KLASA: UP/I-344-01/17-05/02

ODLUKU

- I. Trgovačkom društvu Hrvatski Telekom d.d., Zagreb, Roberta Frangeša Mihanovića 9, određuju se izmjene i dopune Standardne ponude Hrvatskog Telekoma d.d. za uslugu izdvojenog pristupa lokalnoj petlji kako slijedi:

Privitak 2 - Odgovori na komentare pristigle na prijedlog odluke za javnu raspravu

Privitak 1

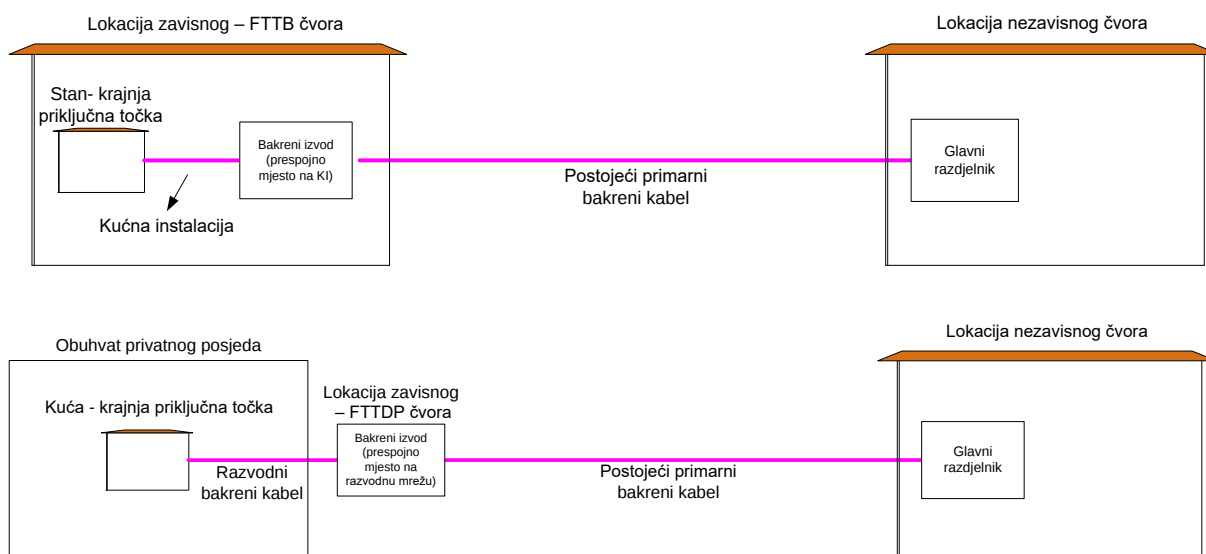
U novi članak 4.4. *Tehnički opis usluge – FttB/FttDP koncept* koji je definiran točkom I.5. ove odluke dodaju se slike iz Privitka 1 ove odluke.

Dodaje se novi članak 4.4. *Tehnički opis usluge – FttB/FttDP koncept koji glasi:*

„FTTB/FTTDP koncept je hibridno rješenje koje podrazumijeva ugradnju DSLAM opreme na poziciji bakrenog izvoda (u zgradi / na izvodnom stupu / izvodnom stupiću /zdencu) do kojeg su postavljene svjetlovodne niti na koje se povezuje ta oprema. Koncept omogućuje da se umjesto izgradnje svjetlovodne instalacije unutar zajedničkih prostora zgrade, odnosno u razvodnoj mreži, ugradnjom DSLAM opreme u završnom dijelu prema krajnjem korisniku koristi bakrena kućna instalacija zgrade za FTTB, odnosno bakreni privod za FTTDP.
